SOLICITATION AMENDMENT

| Title - Sujet Bateau de travail de 8,3 à 8,6m | |
| Solicitation No. - N° de l'invitation F7047-150011/B | Amendment No. - N° modif. 003 |

BESOIN: SEPT (7) BATEAUX DE TRAVAIL POUR RELEVÉS HYDROGRAPHIQUES EN ALUMINIUM DE 8,3 À 8,6 AVEC REMORQUES POUR LE MINISTÈRE DES PÊCHES ET OCÉANS

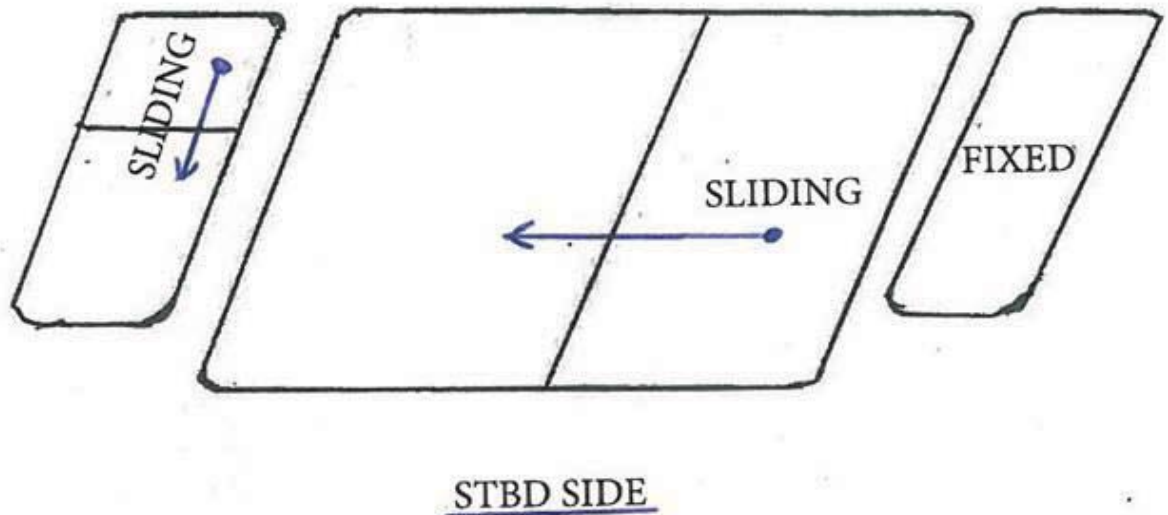
Référence 5.2.5.2, Pouvez-vous confirmer si le segment suivant est exact : « Deux (2) fenêtres latérales fixes et teintées; une positionnée pour le pilote »? Habituellement, le pilote doit disposer d'une fenêtre ouvrante afin de pouvoir communiquer avec l'équipage sur le pont ou avec des personnes sur un quai.

Réponse : Le point 5.2.5.2 devrait être modifié comme suit : « Deux (2) fenêtres latérales fixes et teintées; une positionnée à l'avant du pilote et une autre positionnée au même endroit sur le côté opposé ». Consultez le croquis de conception des fenêtres figurant dans l'EBT.
